SERVIZIO VALUTAZIONE IMPATTO E PROMOZIONE SOSTENIBILITÀ AMBIENTALE

OGGETTO: [ID 6189] Istruttoria VIA Razionalizzazione della rete elettrica nazionale a 132 kV nell'Area di Reggio Emilia– Proponente Società Terna Rete Italia S.p.A.
. - Osservazioni e richiesta di integrazioni

Oggetto:[ID 6189] Istruttoria VIA Razionalizzazione della rete elettrica nazionale a 132 kV nell'Area di Reggio Emilia– Proponente Società Terna Rete Italia S.p.A. – Parere di Competenza.

Figura 1 – RU1 Stato realizzato come da progetto Terna

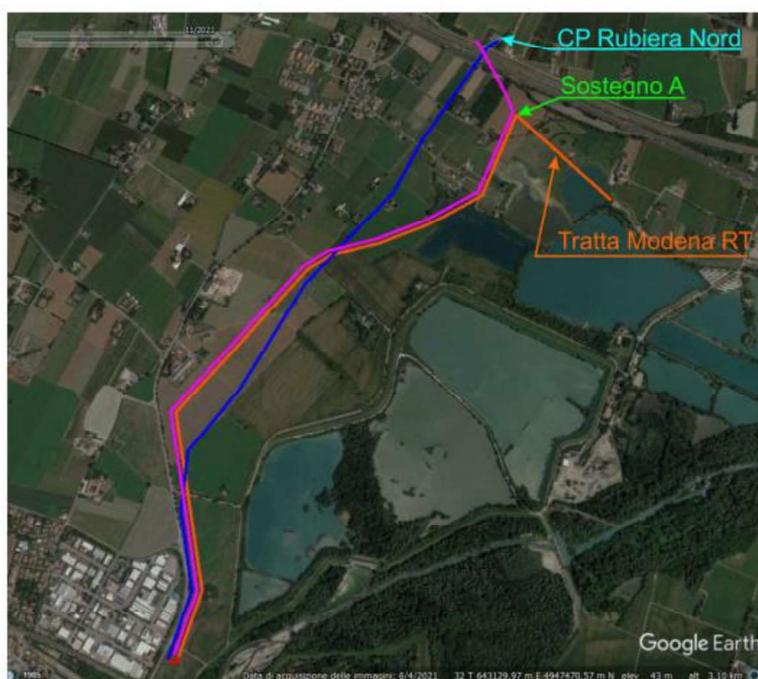
In riferimento all'intervento RU1 in Comune di Rubiera si evidenzia quanto segue. Dallo schema dello stato di progetto si evince che l'alimentazione della tratta "Modena RT" è prevista dalla CP di Rubiera Nord attraverso gli attuali tratti indicati in colore blu, rosso e arancione della Figura 1 seguente:

Considerata l'estrema vicinanza del sostegno A di Figura 1 alla CP Rubiera Nord si propone di fare un collegamento più diretto tra quest'ultima ed il suddetto sostegno A come indicato dalla linea verde di Figura 2 seguente.

Figura 2 – Proposta di modifica intervento RU1

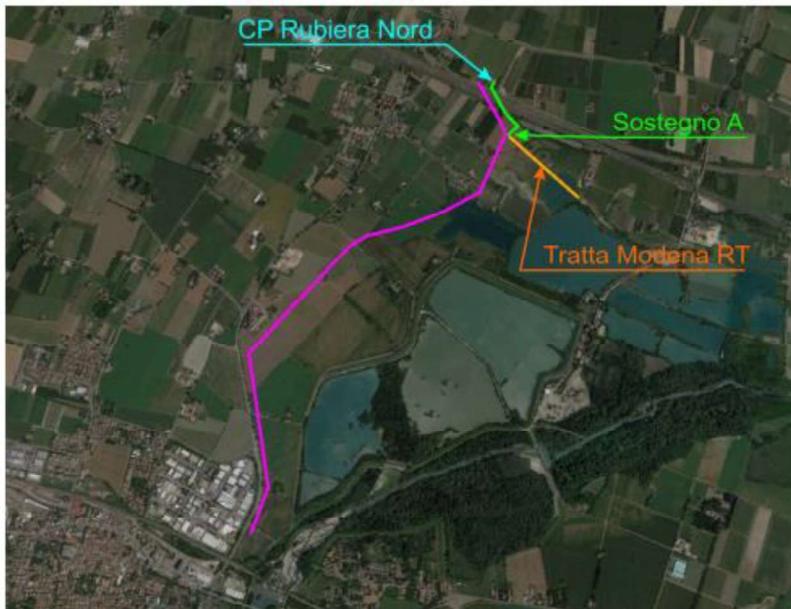
Si evidenzia che in tale ipotesi sarà possibile eliminare i tratti blu, rosso e arancione (quest'ultimo fino al sostegno A) dello scenario di Figura 1. Peraltro, tale soluzione, oltre a prevedere un'ulteriore dismissione di tratti di linee e relativi sostegni ha anche il vantaggio di rimuovere l'interferenza della linea n. 155 con il progetto di ampliamento delle casse di espansione del Fiume Secchia di cui alla Figura 3 seguente.

2. Si chiede pertanto di prendere in considerazione la proposta sopra formulata che appare migliorativa dal punto di vista ambientale e territoriale e di esprimersi rispetto alla sua fattibilità.

Figura 5 – Proposta di modifica intervento SI2

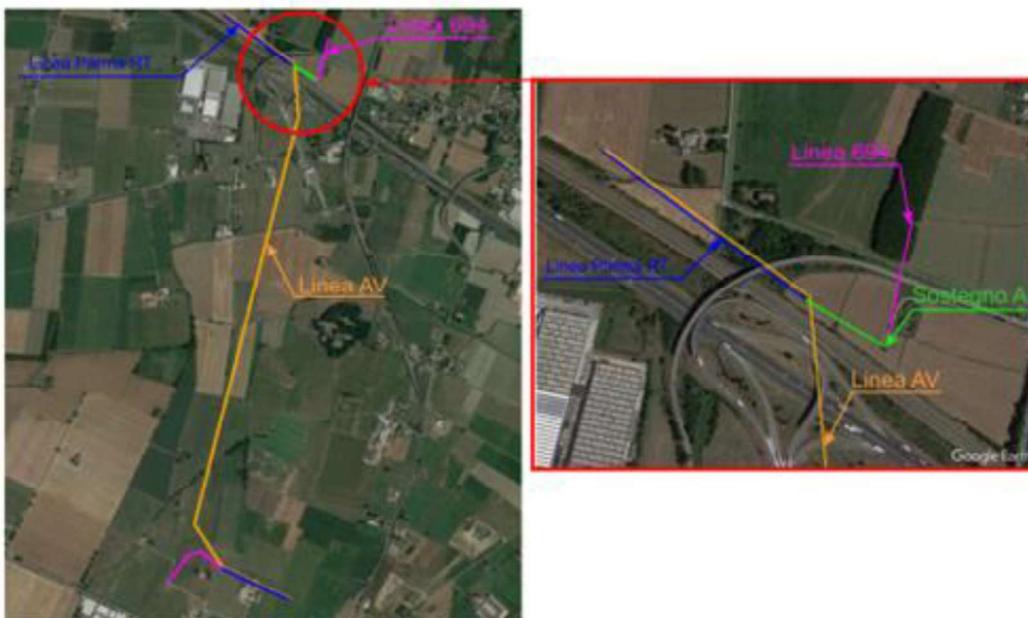
In riferimento all'intervento SI2 in Comune di Sant'Ilario si evidenzia quanto segue. Dallo schema dello stato di progetto si evince che l'alimentazione della tratta "SSE Parma RT" è prevista dalla CP di Boretto attraverso la linea n. 694 di cui ai tratti più a nord indicati in colore blu e fucsia della Figura 4 seguente:

Si rileva come realizzare l'interconnessione più a nord per realizzare l'alimentazione della tratta "Parma RT" facendo un collegamento più diretto in corrispondenza del sostegno A come indicato dalla linea verde di Figura 5 seguente, consentirebbe di dismettere ulteriori 2.5 km della linea n. 694 e relativi sostegni.

3. Si chiede pertanto di prendere in considerazione la proposta sopra formulata che appare migliorativa dal punto di vista ambientale e territoriale e di esprimersi rispetto alla sua fattibilità.

Schema delle distanze da rispettare

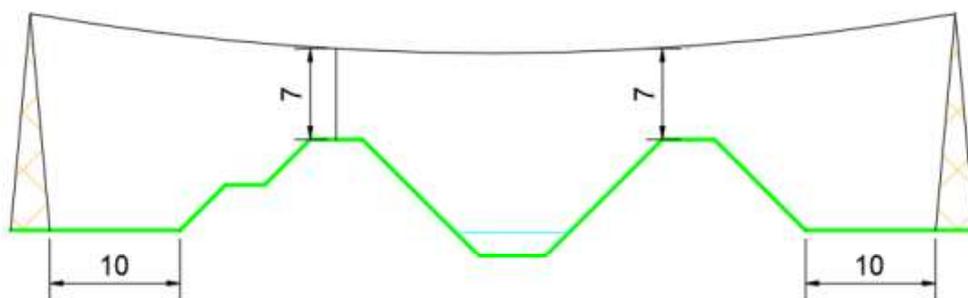
- ✓ i tralicci da dismettere, posti a una distanza inferiore ai m 10,00, dovranno essere rimossi con particolare attenzione a non interferire con l'opera idraulica esistente, con conseguente ripristino dello stato dei luoghi e adeguata compattazione dell'area di intervento;

- ✓ la realizzazione dei nuovi tralicci dovrà avvenire nel rispetto delle distanze impartite dal R.D. 523/1904, perciò ad una distanza non inferiore a m 10,00 dal piede arginale;

- ✓ il cavo dovrà attraversare la sommità arginale con una freccia non inferiore a 7,00 m;
- ✓ la profondità di attraversamento con tecnica TOC in corrispondenza dei manufatti arginali e dell'alveo dovrà essere determinata da un'indagine geologica-geotecnica che individui il corridoio litologicamente più idoneo all'attraversamento, tale da scongiurare i rischi di sifonamento (attivazione di moti di filtrazione) e di cedimenti in corrispondenza dei rilevati arginali. Tale profondità non potrà essere comunque inferiore a 5-7 m al fine di consentire la realizzazione di eventuali opere di diaframmatatura da parte dell'AIPO. È opportuno che la stratigrafia lungo il tracciato della TOC sia costruita con indagini ad hoc, ad integrazione di eventuali dati bibliografici esistenti. La relazione geotecnica dovrà contenere una verifica dei

- ✓ dovrà essere predisposto un elaborato che riporti la viabilità di cantiere e le eventuali interferenze con l'opera idraulica e le sue pertinenze, le aree logistico-assistenziali e di stoccaggio del materiale che, in adempimento del R.D. 523/1904 dovranno essere localizzate ad una distanza non inferiore a 4,00 metri dal piede dell'argine.
